Nr IR.271.22.2019.JL

Strzelce Kraj., dnia 26 listopada 2019 r.

Dotyczy zamówienia publicznego pod nazwą: „Rozbudowa i przebudowa ul. Przemysłowej w Strzelcach Krajeńskich wraz z rozbudową skrzyżowania z ul. Jedności Robotniczej i przebudową skrzyżowania z ul. Cmentarną w Strzelcach Krajeńskich” realizowana w ramach Funduszu Dróg Samorządowych realizowana w ramach rządowego programu na rzecz rozwoju oraz konkurencyjności regionów poprzez wsparcie lokalnej infrastruktury drogowej”

Zbiornik Retencyjny wód deszczowych o pojemności całkowitej  $V=341,56 \text{ m}^3$ , składający się z 4 segmentów na bazie rur FLOWTITE GRP DN3000 o długości  $L=16,0\text{m}$

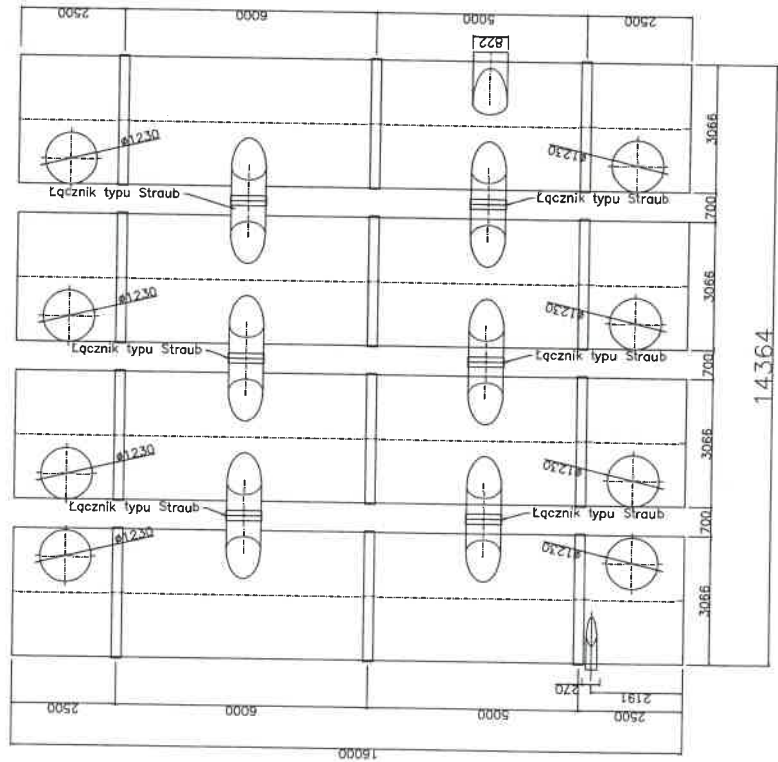
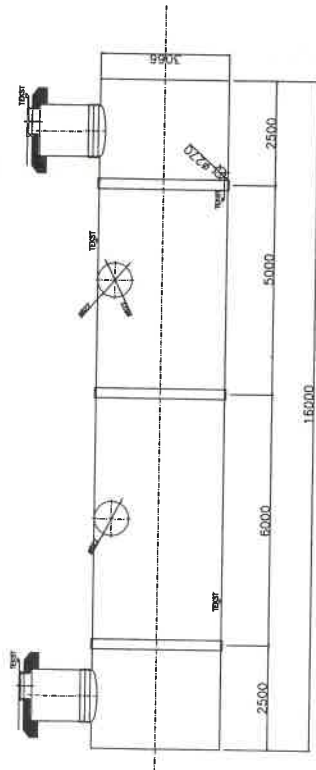
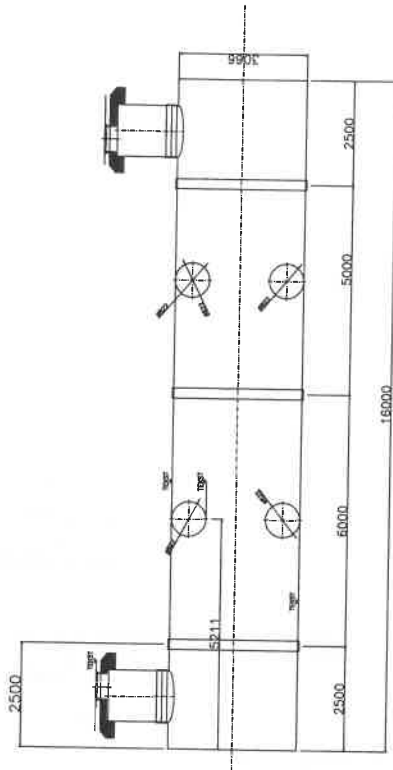
2. Prosimy o wyjaśnienie danych dotyczących zbiornika retencyjnego GRP. Wg przedmiaru oraz opisu technicznego należy wbudować zbiornik retencyjny składający się z 4 rur GRP DN3000 dł. 16 m o łącznej pojemności 341,56 m<sup>3</sup>, natomiast wg opisu znajdującego się na rysunku zbiornika w projekcie wykonawczym należy wbudować zbiornik składający się z 14 segmentów rur GRP DN3000 dł 16 m o pojemności całkowitej 1195,46 m<sup>3</sup>.

Odpowiedź: Należy wybudować zbiornik retencyjny składający się z 4 rur GRP DN3000 dł. 16m o łącznej pojemności 341,56m<sup>3</sup>. Poprawiony rysunek w załączeniu.
